Verein IG-Bätterkinden  
c/o Martin Ziehli, Präsident  
Winkelriedstr. 11  
3315 Bätterkinden  
info@ig-baetterkinden.ch

Bätterkinden, 8. März 2017

**Mitwirkung/Vernehmlassung zu den Richtplananpassungen `16.  
RBS-Depot „Leimgrube“.**

Abbildung 3 (aus Erläuterungen, S. 2)

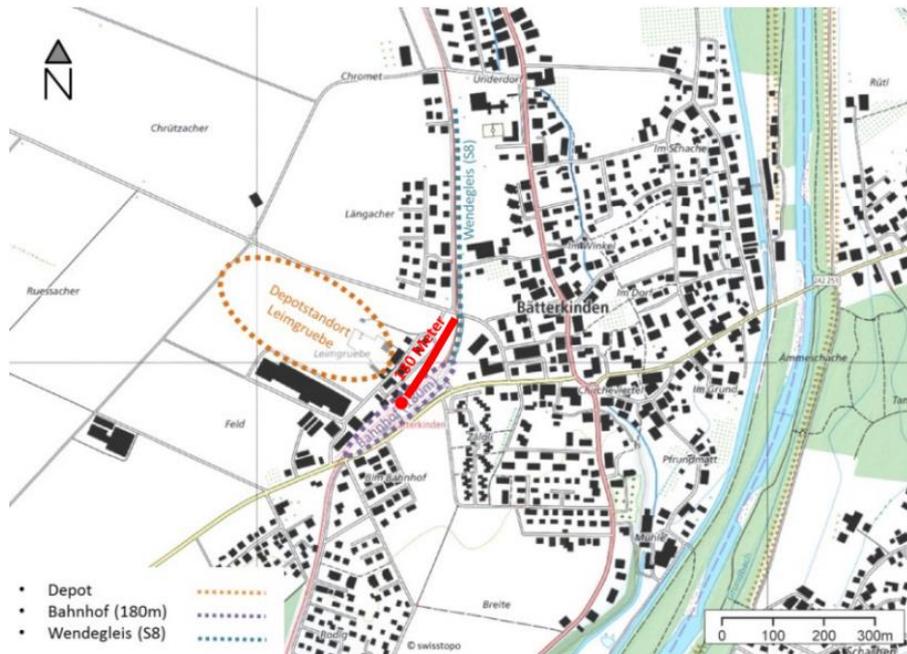
(Zufahrt von Solothurn durch den Bahnhof parallel zu den Landi-Hallen, in der RBS-Grafik «violett»): Gemäss RBS verkehren in Zukunft 180 Meter lange Züge. In der nachfolgenden Grafik ist die Stelle mit einem roten Punkt markiert, ab welcher ein Zug vom Bahnhof gemäss dieser Variante abbiegen müsste, um noch parallel zur Landihalle einzufahren zu können (der Kurvenradius wäre dann aber so eng, dass ein lautes Kurvenkreischen unvermeidbar würde). Ab diesem Punkt ist 180 Meter gegen Norden abgemessen. Man landet beinahe beim Bahnübergang Kyburgstrasse (zur Problematik des Querens des Bahnübergangs vgl. Ausführungen zu Variante 4). Wie die «1 Hektare Industrieland» bei dieser Variante genutzt werden kann, ist nicht nachvollziehbar. Gewicht hat der Hinweis, dass bei dieser Variante der Verkehrsweg der Züge besonders nah an bewohntem Gebiet wäre und der Kurvenradius besonders eng wäre. Die Lärmbelastung wäre demnach besonders hoch.

Anmerkung zu Abbildung 3: der Eibenweg fehlt, dieser erschliesst 6 EFH. Im Gebiet «Bim Bahnhof» ist eine grosse Überbauung mit einem Alterszentrum und 6 MFH geplant (Überbauung Ahornpark).

Fazit Variante 2: Der ganze Bahnhof müsste 100 Meter gegen Nordosten verschoben werden. Der Zufahrtsradius ins Depot ist viel zu eng. Ein lautes Kurvenkreischen ist unvermeidlich. Die «1 Hektare Industrieland» kann gar nicht miteinbezogen werden. Diese Variante steht ausser Frage, wenn den RBS-eigenen Aussagen Gewicht beigemessen werden soll.

### 3.3 Problematik FFF

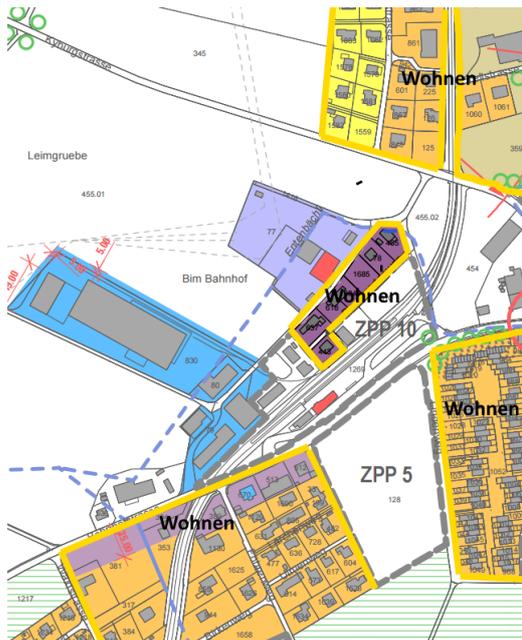
Mit Ausnahme eines kleinen Teils an Industrieland käme das Depot auf Fruchtfolgeflächen zu stehen. Das wird in der Infraconsult-Studie immerhin erwähnt, aber nicht gewichtet. Hier kommt ein generelles Defizit in der Studie zum Vorschein. Die Beanspruchung von FFF wird in keinem der 24 geprüften Standorte negativ vermerkt, höchstens neutral. Wo nur teilweise FFF beansprucht werden, wird dagegen bereits ein (gewisser) Vorteil gesehen. Diese Bewertungsmethode führt dazu, dass die Beanspruchung von FFF als Normalfall akzeptiert wird und deren Beanspruchung nicht mehr negativ ins Gewicht fällt. Dass alle geprüften Standorte in der LWZ sind, ändert am Gesagten nichts. Die Beanspruchung von FFF bleibt ungeachtet der Alternativstandorte ein Nachteil und steht im Widerspruch zum Erhaltungsgebot in Art. 3 Abs. 2 Bst. a RPG, umso mehr Alternativen in der Bauzone (wie z.B. im Areal Bahnhof Solothurn) i.c. nur ungenügend geprüft wurden. Werden FFF nur teilweise in Anspruch genommen, ist dies – anders als die Studie suggeriert – kein Vorteil, sondern nur (aber immerhin) ein weniger gewichtiger Nachteil. Auch die Unterschiede hinsichtlich der FFF-Qualität und daraus folgend die unterschiedliche Schwere eines Eingriffs kommen in den Bewertungsmustern der Studie nur ungenügend zum Ausdruck. Die Bewertung erfolgte damit in mehrfacher Hinsicht mangelhaft.

Gewicht hat im vorliegenden Fall sodann, dass die FFF in Bätterkinden zu den qualitativ hochwertigen Fruchtfolgeflächen zählt mit 100 Punkten bewertet (vgl. Votum Grossrat Ruchti in der Beratung zur Motion „RBS-Depot Bätterkinden: Betroffene und Verbände endlich ernst nehmen“, abrufbar unter [http://www.gr.be.ch/gr/de/index/sessionen/sessionen/sessionen-2017/januar-session\\_2017/sessionsprogramm.html](http://www.gr.be.ch/gr/de/index/sessionen/sessionen/sessionen-2017/januar-session_2017/sessionsprogramm.html), Geschäft Nr. 20, GR-Wortlautdokument, S. 24). Dessen Beanspruchung ist also besonders heikel. Weshalb Infraconsult in Bezug auf die FFF zum Ergebnis „weder vorteilhaft noch nachteilig“ kommt, ist deshalb umso weniger nachvollziehbar. Auch wenn für die Festsetzung des Zwischenergebnisses noch nicht alle Kriterien zum Umgang mit FFF geprüft werden müssen, so stellt die dargestellte Behandlung der FFF-Thematik eine unhaltbare Vorgehensweise dar.
